Commune de Leysin  
Mandats d'étude parallèles « Télécabine – Place large »

**Rapport final du collège**

Plan 1 :500, degré 1. © Équipe Architram.

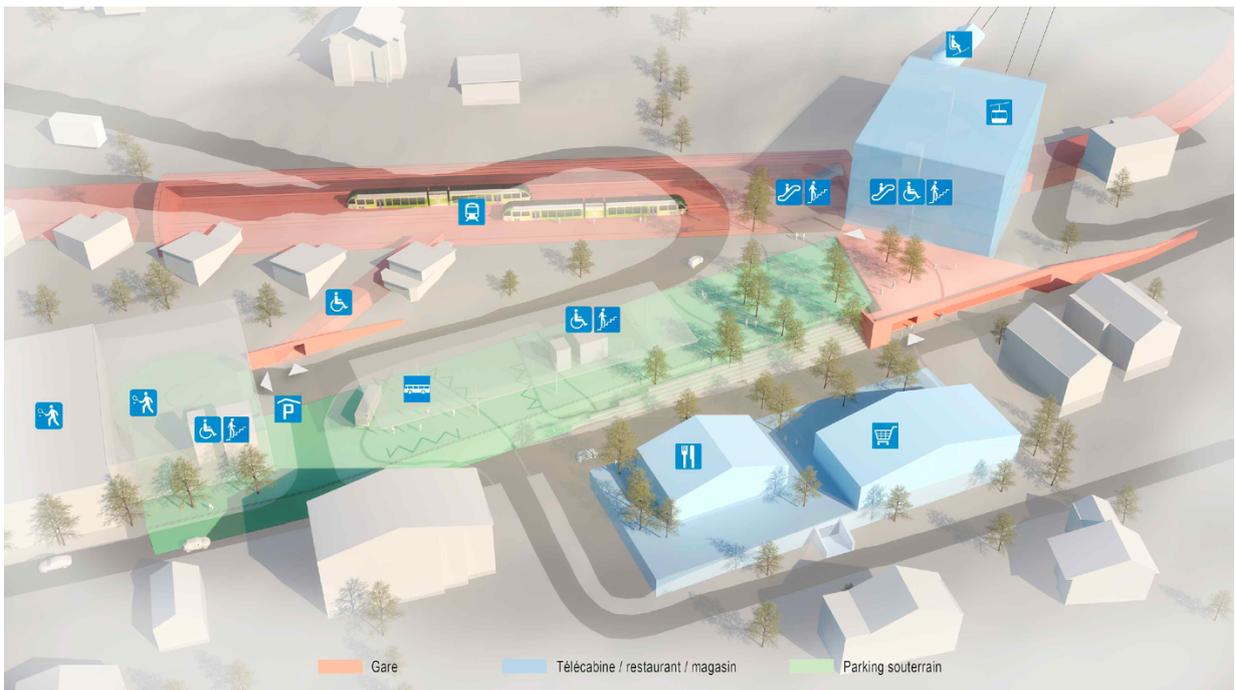
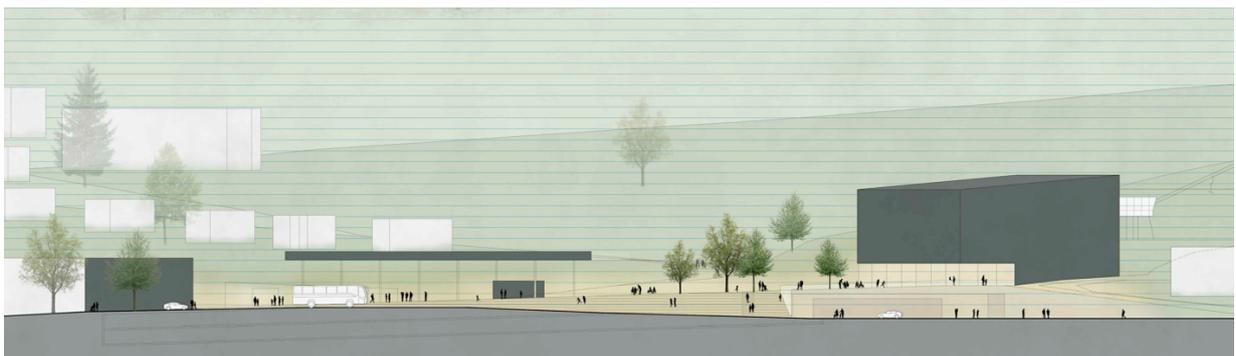
La dissociation du trafic motorisé des autres activités est intéressante. Elle permet de libérer un espace central majeur qui officie comme place d'accueil pour les sports. La position de la gare par rapport à la place est appréciée et offre une bonne connexion avec les remontées mécaniques. Néanmoins, la proposition de gare enterrée, sans apport de lumière naturelle et avec un accès principal en bout de quais, est peu attractive.

Le fonctionnement de l'ensemble soulève des questions, notamment en termes d'animation. Les services et activités semblent éparpillés sur le site, sans interaction directe, ce qui conduit le collège à s'interroger sur l'animation de cette nouvelle centralité.

Le schéma de mobilité risque de poser des problèmes de fonctionnement, en particulier pour les transports publics. Le collège craint que cela conduise à des conflits de circulation.

Le stationnement souterrain induit une forte imperméabilisation des sols, réduisant ainsi la possibilité de prévoir des plantations en pleine terre. Les qualités paysagères et écologiques du projet sont donc limitées.

Les surfaces liées aux activités de M. Milano, en particulier le garage automobile, ne sont pas restituées dans le projet. Ce choix ne répond pas aux attentes du propriétaire.

Pour ces raisons, le collège a décidé à l'unanimité de ne pas retenir ce projet pour la suite des études.

Plan 1 :500, degré 1. © Équipe CCHE.

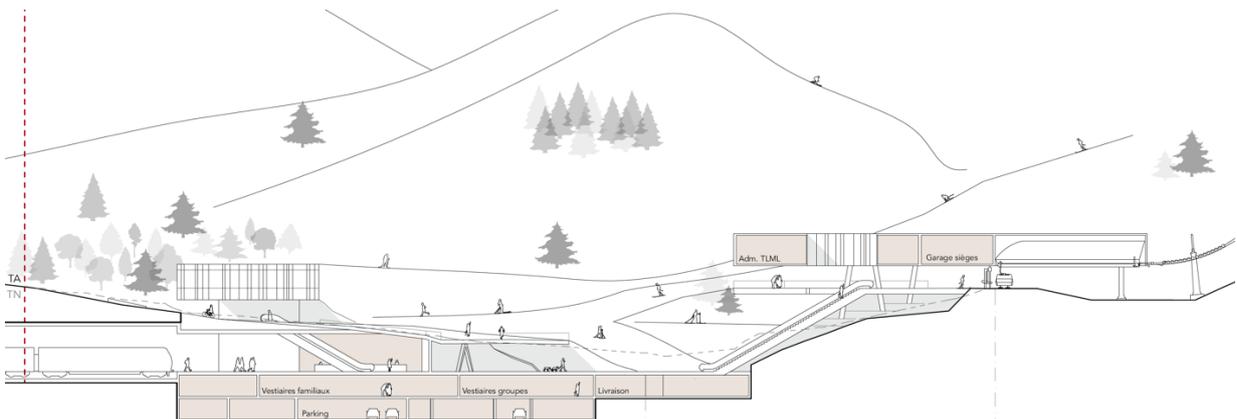
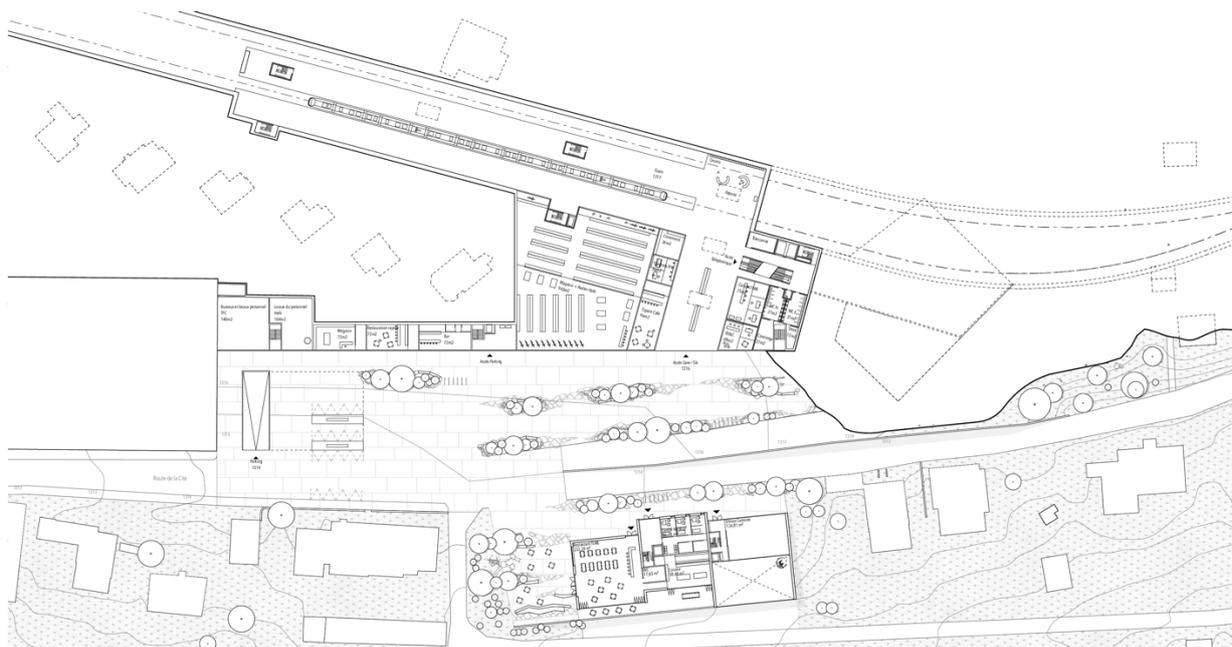
La concentration des bus à l'entrée du site et l'enfouissement rapide des voitures accédant au parking permettent de libérer l'espace pour le reste du programme. L'éloignement des arrêts de bus par rapport à la gare et les remontées mécaniques est néanmoins jugé trop important pour constituer un hub multimodal efficace.

Bien que le jeu de plateaux permette de créer des espaces aux usages distincts et de valoriser les vues sur le paysage, cela induit une grande complexité qui prétérite la lisibilité du site et des parcours. Le collège s'interroge également sur la multiplication des espaces et craint un manque d'animation et de cohésion d'ensemble. Plus généralement, la complexité du projet risque de conduire à des difficultés dans sa réalisation, notamment concernant le phasage.

Enfin, le site est fortement minéralisé au détriment d'aménagements végétaux et perméables, altérant les qualités paysagères et écologiques du projet.

Pour ces raisons, le collège a décidé à l'unanimité de ne pas retenir ce projet pour la suite des études.

Plan 1 :500, degré 1. © Équipe Pont12.

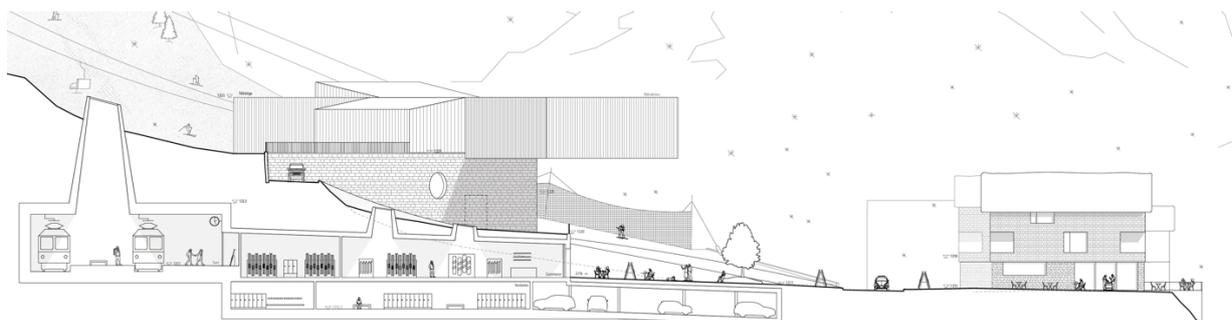
Le projet proposé se base sur un concept clair et lisible. L'apparente simplicité du projet est remarquable et laisse percevoir un potentiel d'évolution sans perte de substance.

Le caractère donné à la place confère à ce secteur une véritable identité, notamment grâce à l'attractivité induite par les arcades commerciales.

Les liaisons entre la gare et les remontées mécaniques sont fonctionnelles et permettent une gestion adéquate des flux. En revanche, les arrêts de bus sont éloignés de la gare et des remontées mécaniques, ce qui n'est pas optimal.

Le principe d'arrivée des pistes directement sur la place est intéressant. Il nécessite cependant des approfondissements, en particulier en lien avec la traversée de la route et l'accès aux remontées mécaniques.

Les qualités environnementales du projet, notamment par la revalorisation des matériaux sur le site (béton du parking TLML réutilisé pour le revêtement de la place) et les aménagements paysagers favorables à la gestion des eaux (« fractures » végétales permettant l'infiltration), sont à relever.

Le collège apprécie le concept de base du projet et perçoit un important potentiel d'évolution. En ce sens, il a décidé à l'unanimité de retenir ce projet pour le second degré.

Plan 1 :500, degré 2. © Équipe Pont12.

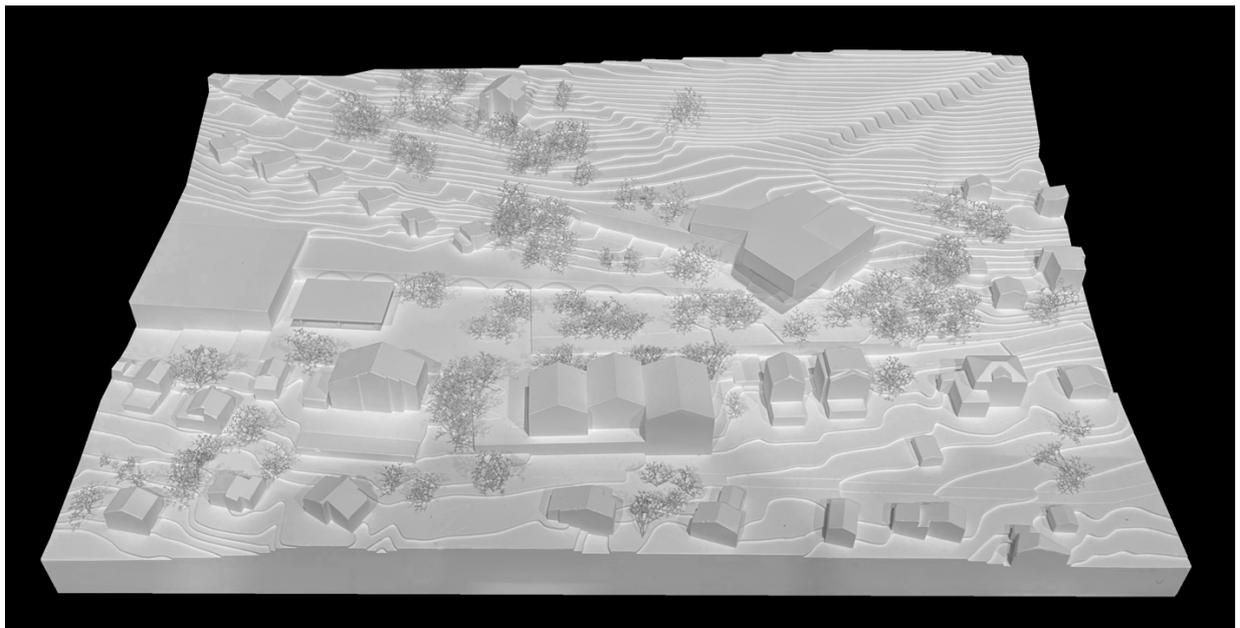
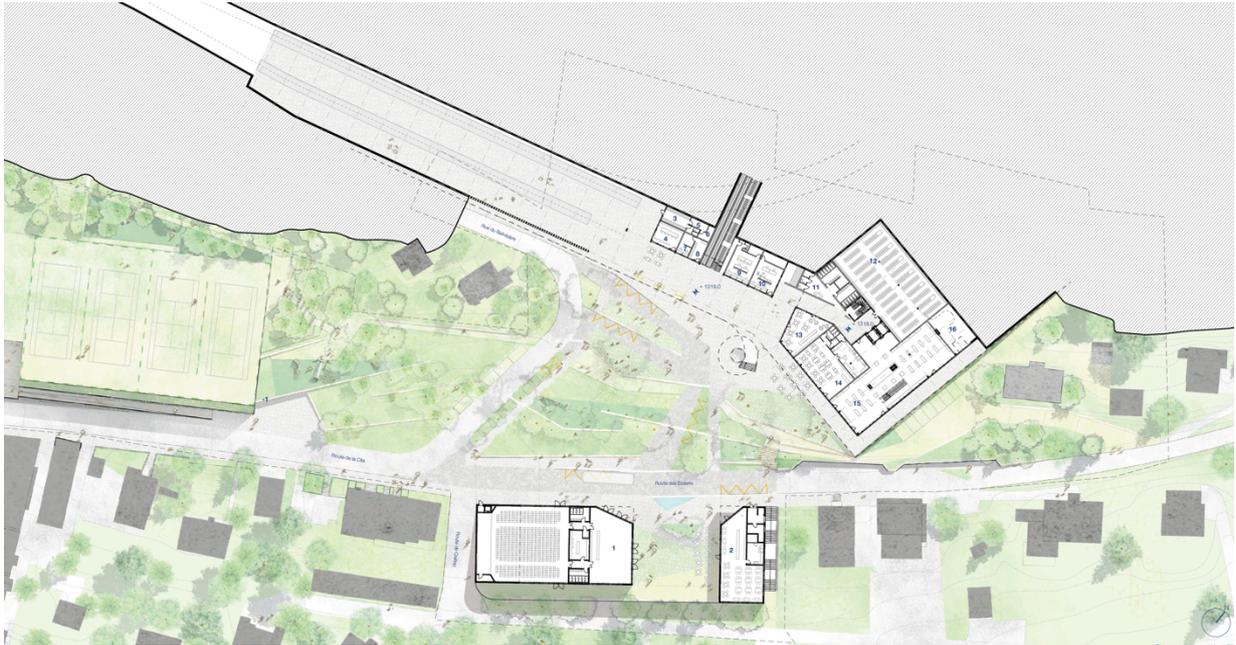
Les qualités du projet sont indéniables. La place du village, par sa polyvalence et son rôle central, est un élément fort, apprécié du collège. Le concept paysager et le choix des matériaux favorisent l'intégration du projet dans le contexte villageois. La partie haute, présentée comme un espace d'arrivée au pied de la montagne, assure un bon fonctionnement avec les remontées mécaniques.

Le traitement de la partie intermédiaire, entre la place et la rue du Belvédère, est encore insuffisamment développé et la gestion des flux à ce niveau, notamment des bus, ne semble pas pleinement fonctionnelle. Au niveau de la place, l'arrivée des skieurs par rapport à la route reste problématique.
